Oggetto: procedura per il rilascio del Provvedimento Autorizzatorio Unico Regionale, ai sensi dell'art.27-bis del D.lgs 152/2006 come modificato dal D.lgs 104/2017- intervento per la realizzazione di un “Polo tecnologico per la produzione di biometano avanzato” DITTA PROPONENTE: SMALTIMENTI SUD SRL.
Invio osservazioni

Tutto ciò premesso, il sottoscritto ing. Riccardo Ricamato, in qualità di Responsabile dell'Area impianti di produzione e servizi e del Reparto attività pubblicistiche del Consorzio per lo Sviluppo Industriale Isernia - Venafro,

PRESENTA LE PROPRIE OSSERVAZIONI

ALLEGATO 10. ZOOM DELLA MAPPA DEL 98° PERCENTILE SU BASE ANNUA DELLA CONCENTRAZIONE DI PICCO DI ODORE IN OU/MC NELL'IPOTESI DI BIOFILTRI COME SORGENTI PUNTUALI

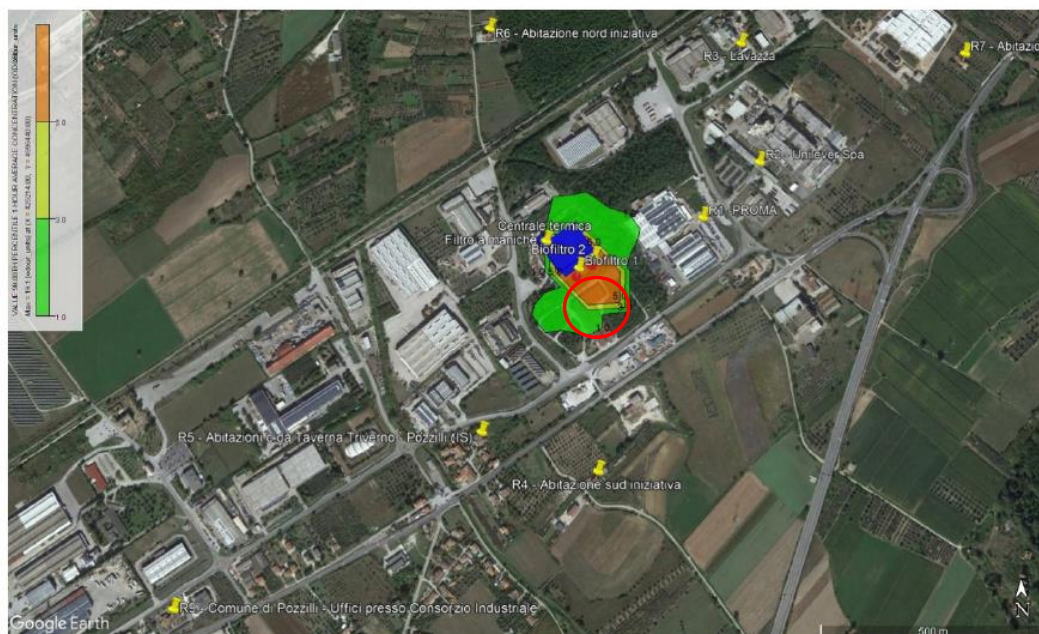
Dalla simulazione risulta evidente che, pur valutando i biofiltri come sorgenti puntuali, vi siano concentrazioni di picco di odore al 98° percentile superiori a $5 \text{ ou}_\text{E}/\text{m}^3$ per lo stabilimento “ex TCM” ove attualmente opera la AER94, pertanto i risultati si ritengono non accettabili.

I risultati sono sintetizzati nella mappa di seguito riportata:

CAMPAGNA DI INDAGINI AMBIENTALI

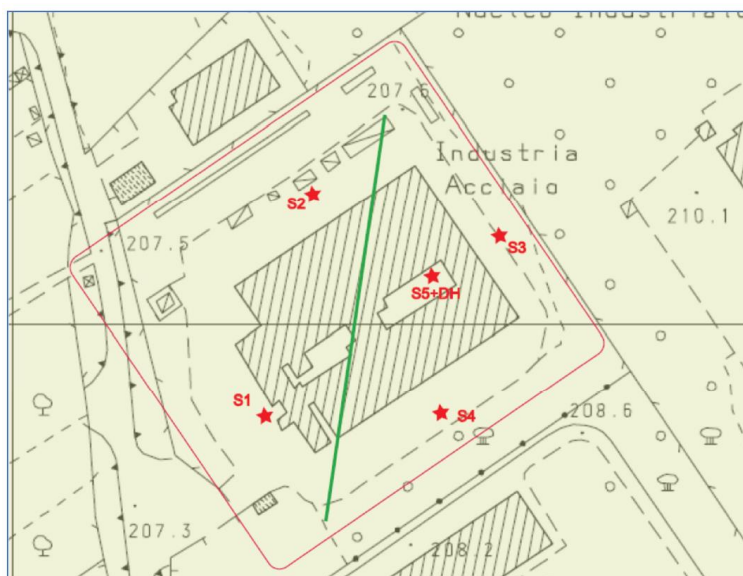
Si rileva l'improprio utilizzo del termine "materiali": l'indagine ambientale dovrebbe riguardare le matrici ambientali ovvero acque sotterranee, terreno inteso come suolo superficiale insaturo e profondo insaturo. I materiali sono invece sostanze antropiche alloctone, sulle quali va verificata l'assimilabilità a suolo o la natura di rifiuto, come da Circ. Min. 15786 del 10.11.17.

A tal uopo, si è ritenuto di individuare N. 5 punti di sondaggio, distribuiti come da planimetria, sui quali sono state eseguite indagini chimiche dal personale della Ecopoint s.r.l.

Si rileva l'insufficienza del numero di piezometri: la caratterizzazione della falda impone la realizzazione almeno n. 3 piezometri, al fine di definire la tavola freatica e un gradiente, ovvero una direzione di falda preferenziale monte- valle, utile a quantificare l'eventuale apporto di contaminazione da attività antropica.
